# **ACLARACIONES**

## **ESTUDIO DE IMPACTO AMBIENTAL CATEGORÍA II**

**“PLANTA SOLAR FOTOVOLTAICA HELIOS  
APOLO SOLAR”**

Respuesta a nota DEIA-DEEIA – AC- 0069-2005-2022, del 20 de mayo de 2022, con relación primera aclaratoria al Estudio de Impacto Ambiental (EsIA) Categoría II, titulado “**PLANTA SOLAR FOTOVOLTAICA HELIOS APOLO SOLAR**”, cuyo promotor es HELIOS APOLO SOLAR, S. A. ubicado en el corregimiento de Rincón, distrito de Gualaca, provincia de Chiriquí.

**PLANO DE UBICACIÓN DE OFICINA, POZO Y LAVADO DE  
CONCRETO.**

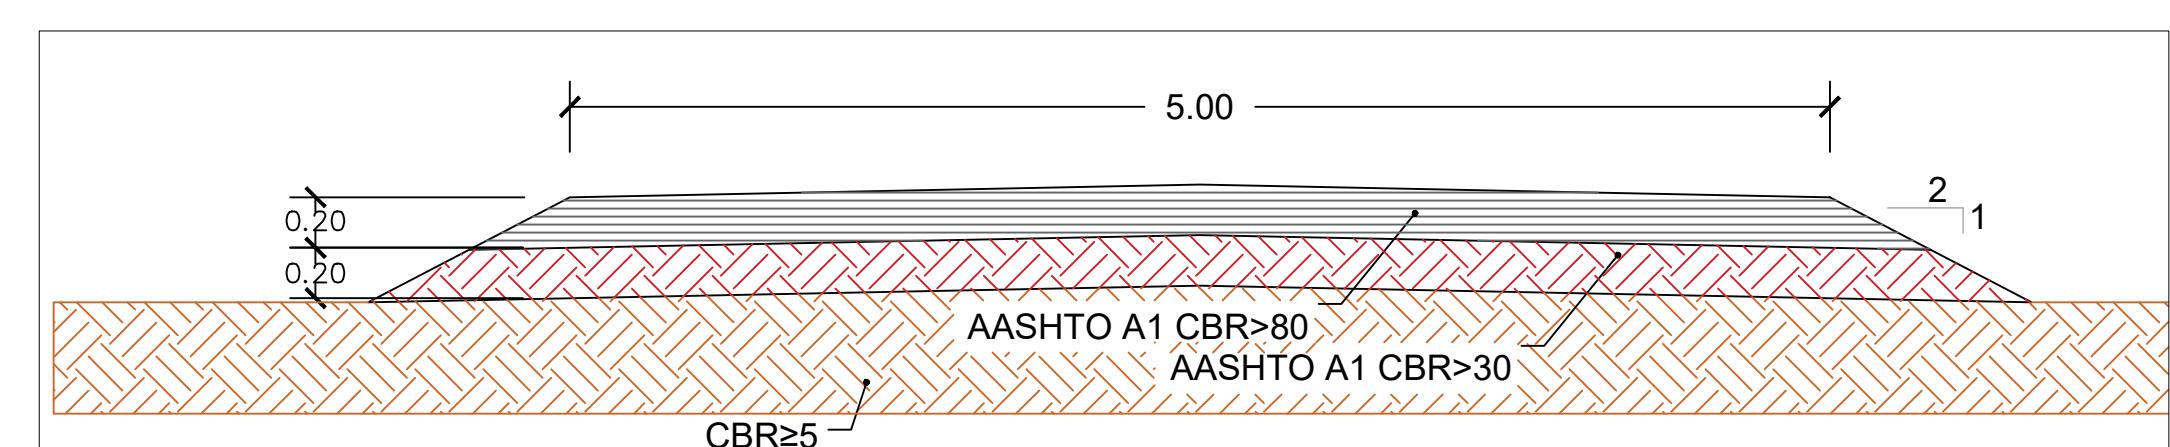
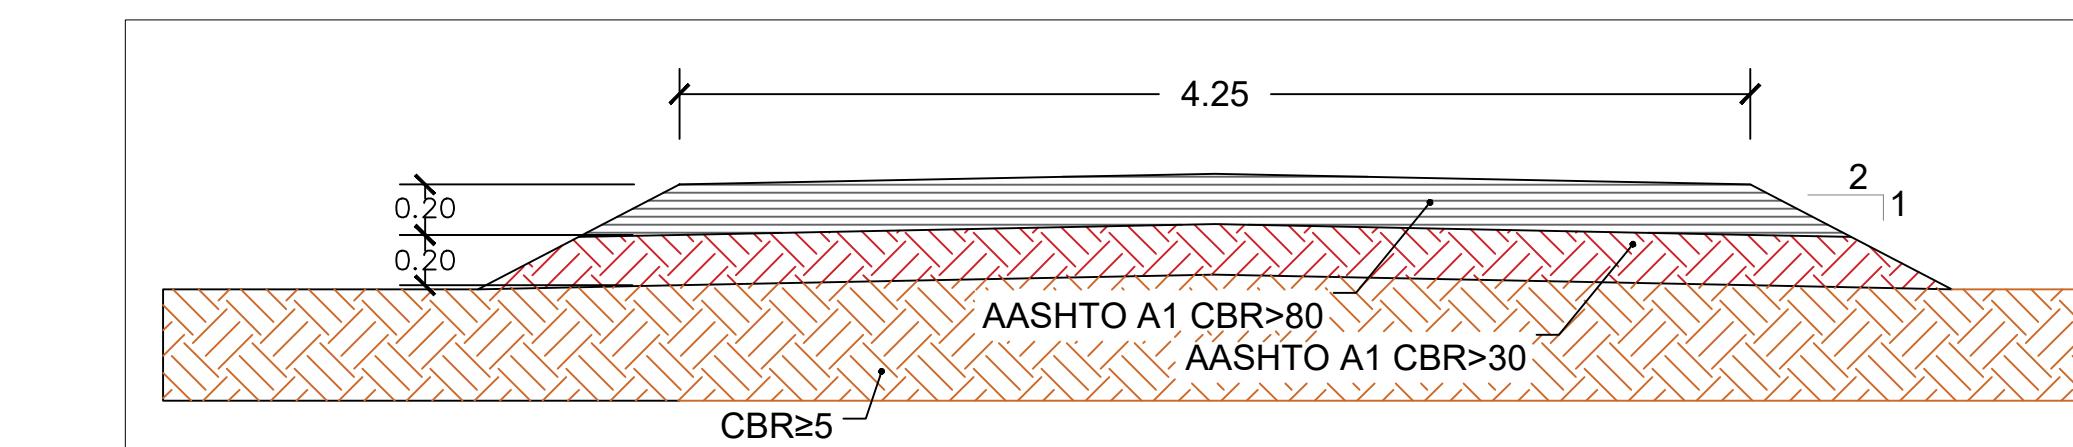
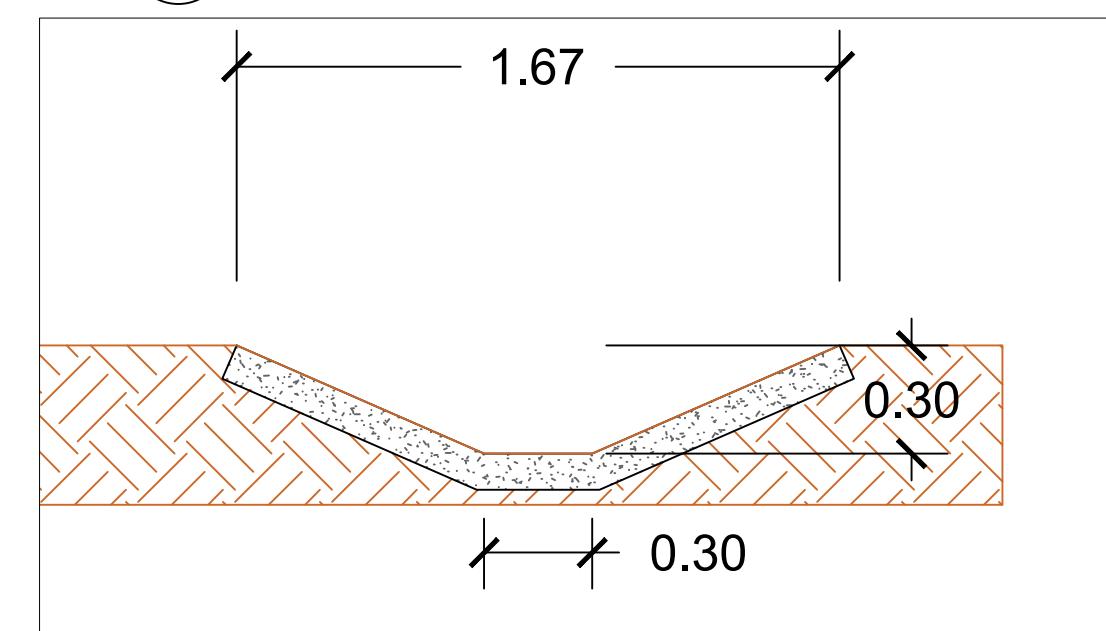
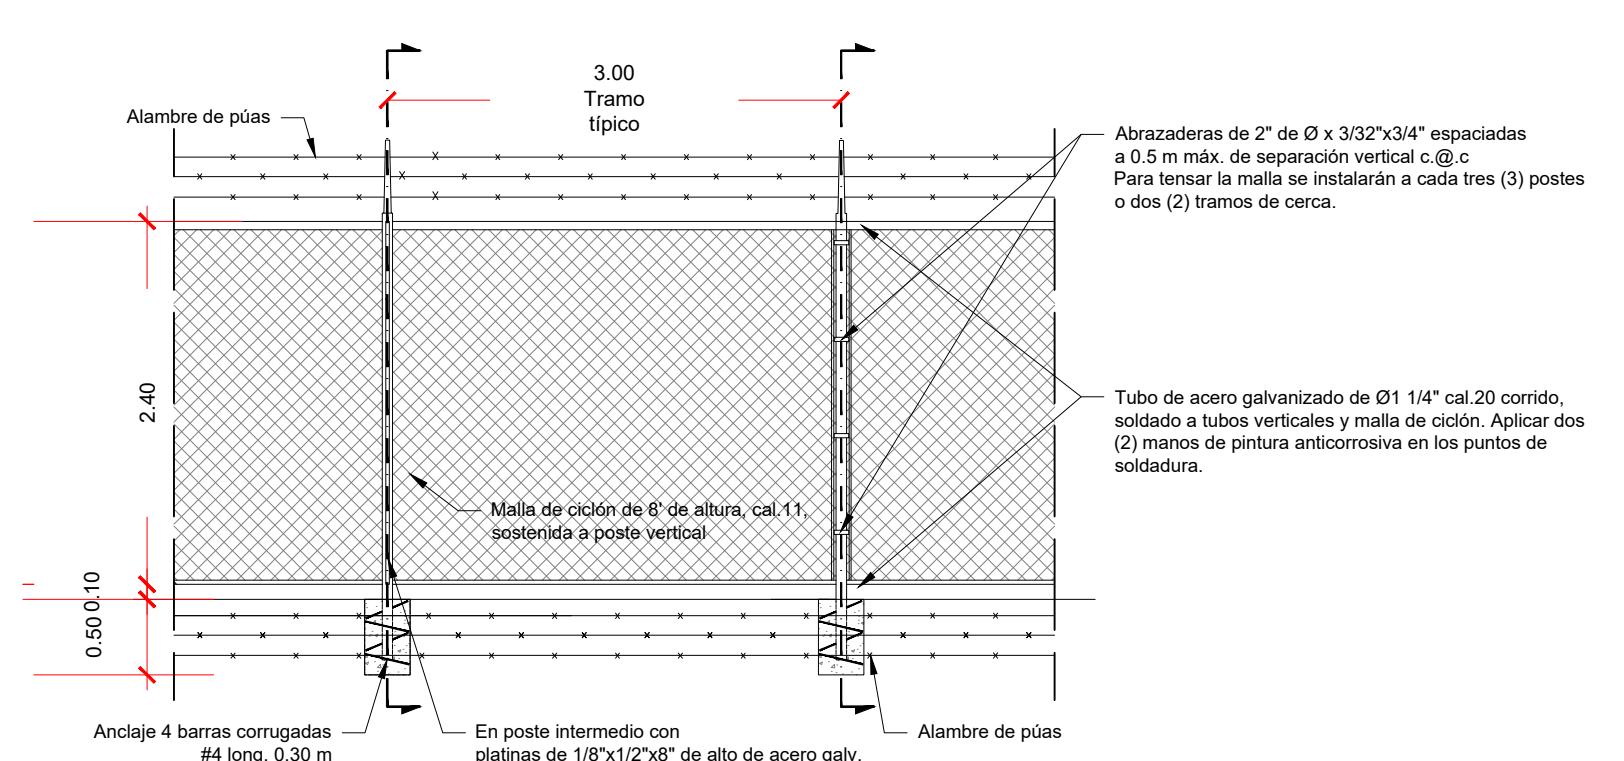
**6. En la página 89 a la 99 Del EsIA, Punto 5.4.2 Construcción /Ejecución se menciona la actividad 3. movimiento de tierra y eliminación de cobertura vegetal, accesos camino interno y cerca perimetral, seguidamente en la página 110 y 111 del EsIA, se menciona que los residuos sólidos industriales peligrosos que corresponderán principalmente y aceites serán almacenados en el interior de la bodega del EsIA, DEL PROYECTO PLANTA SOLAR FOTOVOLTAICA APOLO SOLAR, CAT. II, Capítulo 5 y Página 111 acopio Temporal” y considerando que mediante NOTA SP-SA N°160 el departamento de Saneamiento Ambiental de Ministerio de Salud Región de Chiriquí, indica que: “no se nos hace presentación y el plan es este ni un bosquejo de la ubicación de las oficinas activa con todos sus componentes igual que son reactiva el depósito de la etapa de construcción”. Por lo antes señalado se solicita:**

- a. Aclarar Cuáles son las infraestructuras requeridas para el desarrollo del proyecto y aportar su coordenada de ubicación, indicar la superficie correspondiente y apuntar el plano de ubicación.

Las infraestructuras se detallan en el plano de ubicación de oficina, pozo y lavado de concreto. (Ver anexo N°11).

**ANEXO 12.  
PLANO DE CAMINOS Y DRENAJES.**

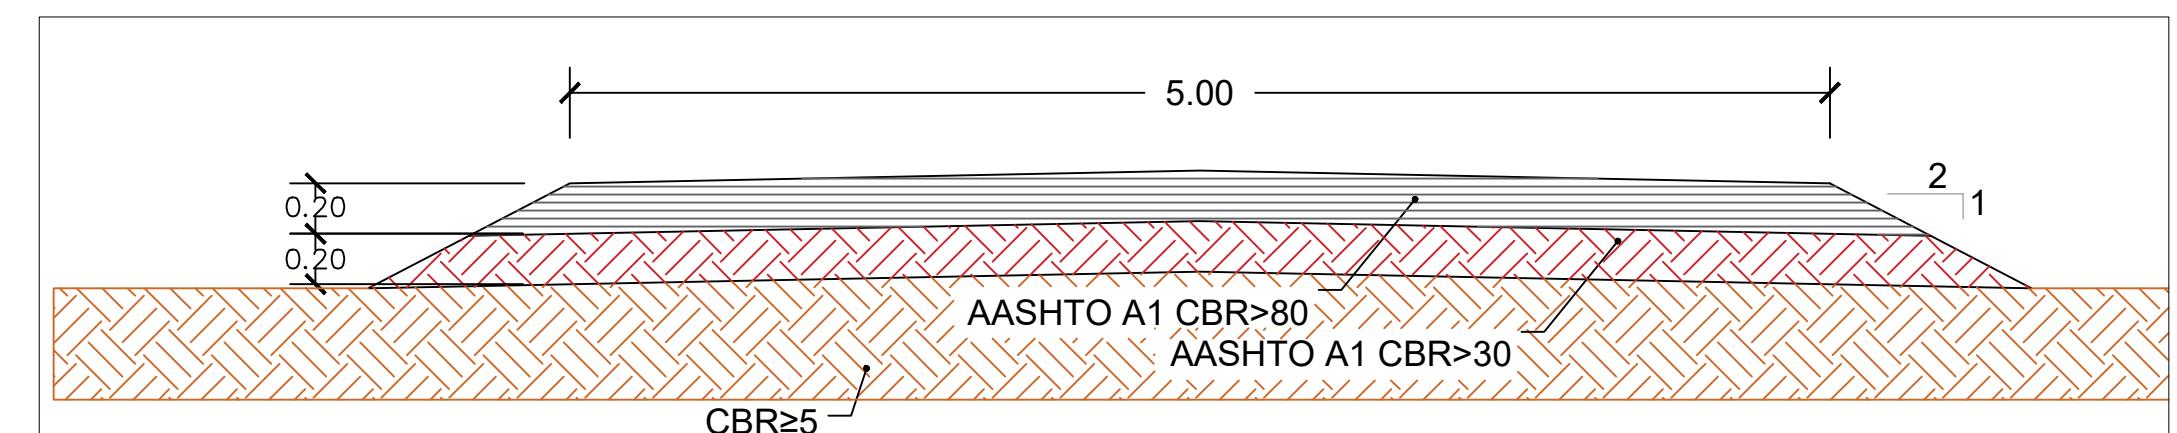
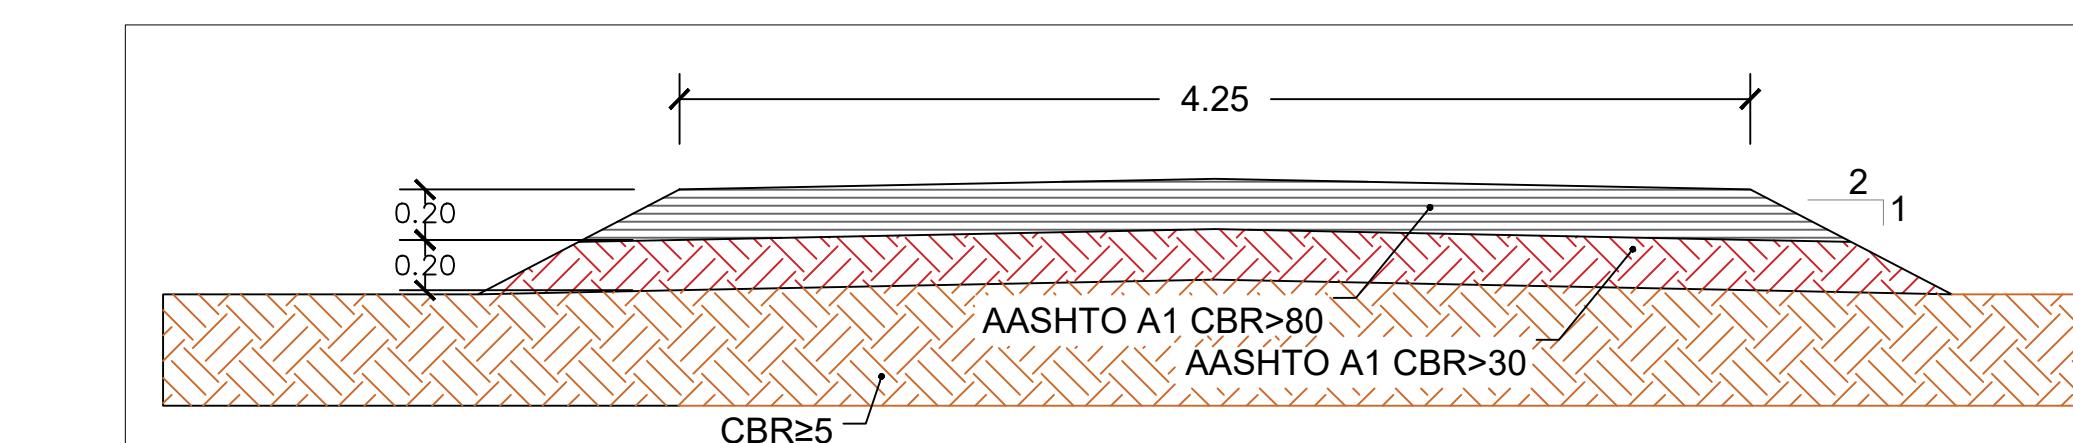
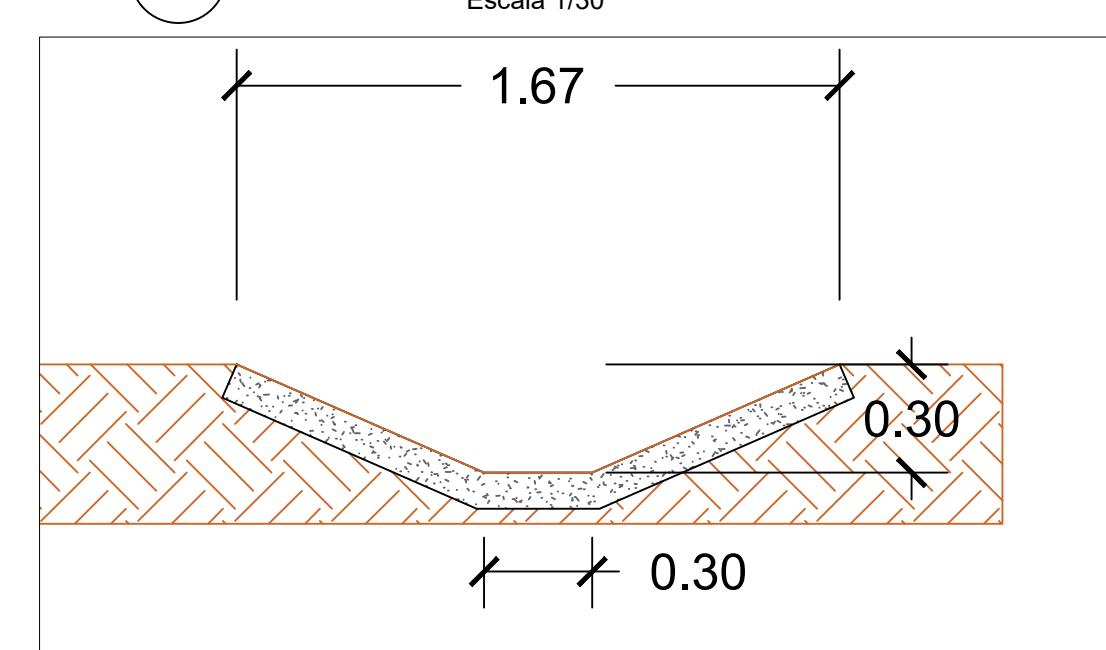
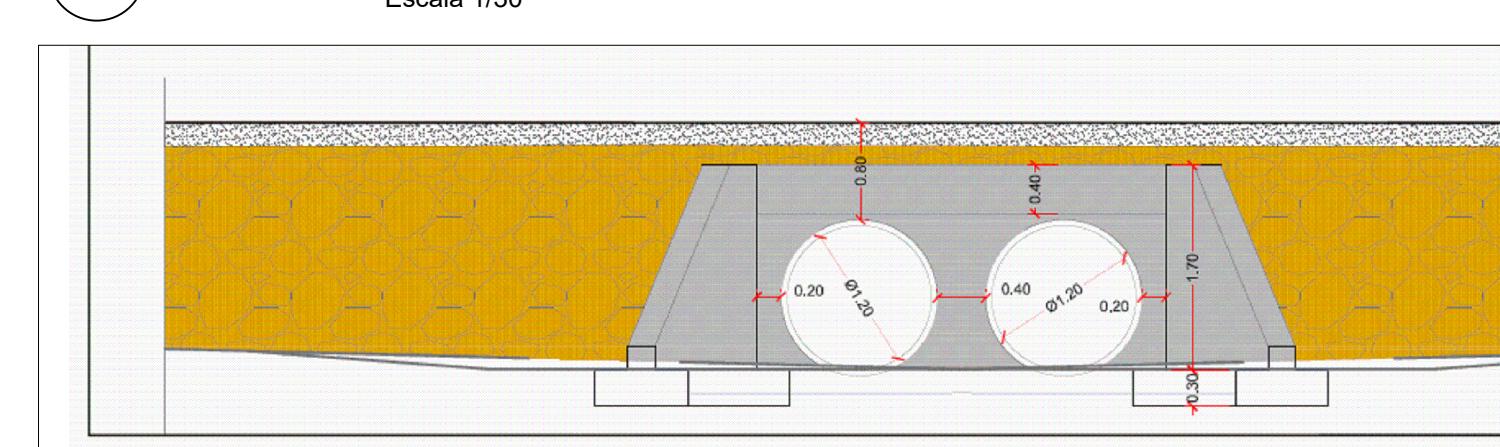
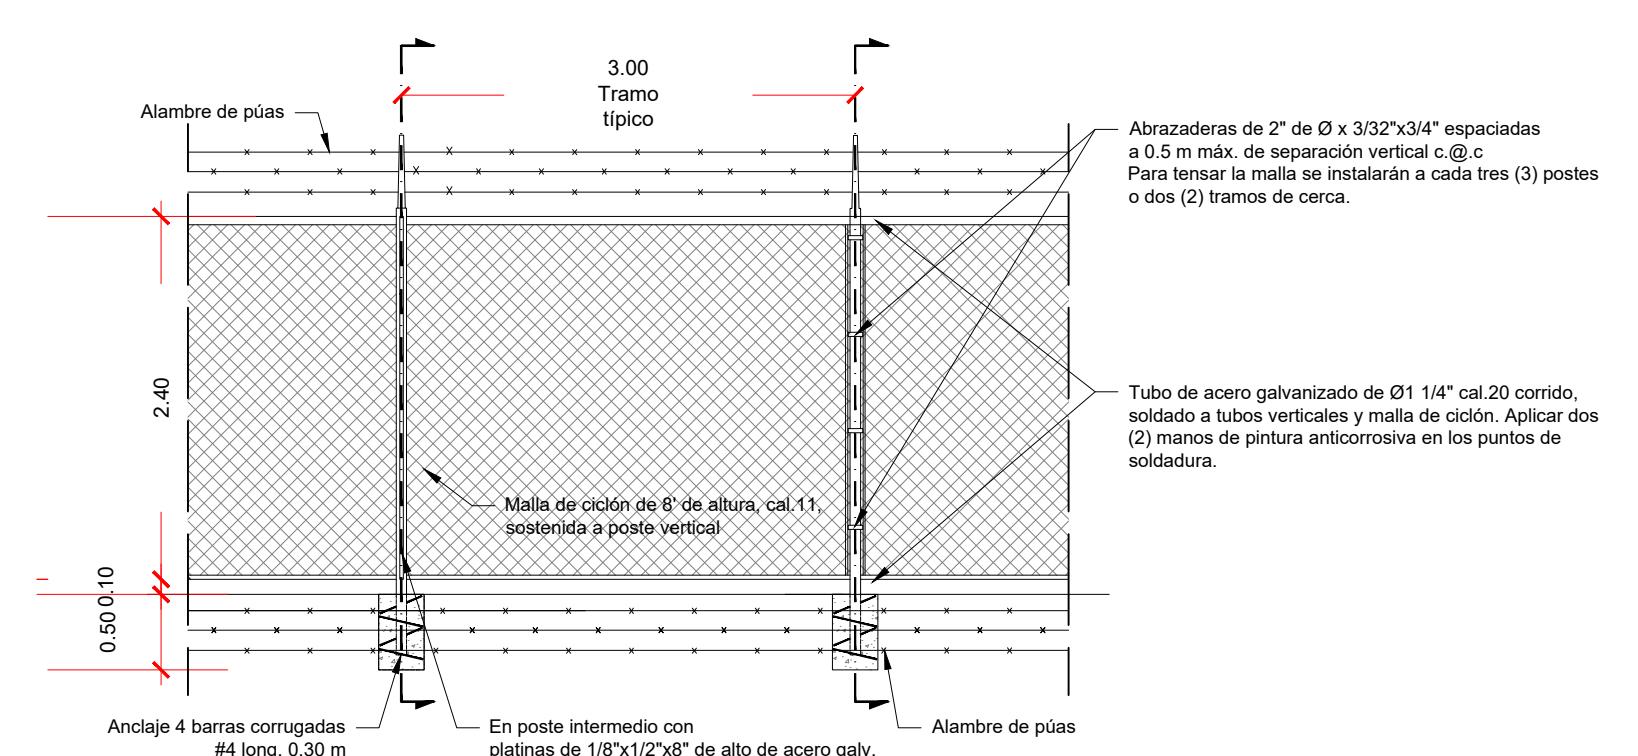
**16. En la página 90 y 91, puntos 5.4.2. Construcción/Ejecución, se indica que:**  
**“se contempla la instalación de alcantarillas dobles de 1.20 m de diámetro en los pasos de agua indicados en los planos, el primero a 112 metros aproximadamente del polígono del proyecto y el segundo dentro del polígono del proyecto. Ambos de 5.6m de largo y 5 metros de ancho”, por lo indicado, se solicita:**

Las obras hidráulicas serán realizadas por el promotor del proyecto. Se adjunta plano de caminos y drenajes (ver anexo N°12).
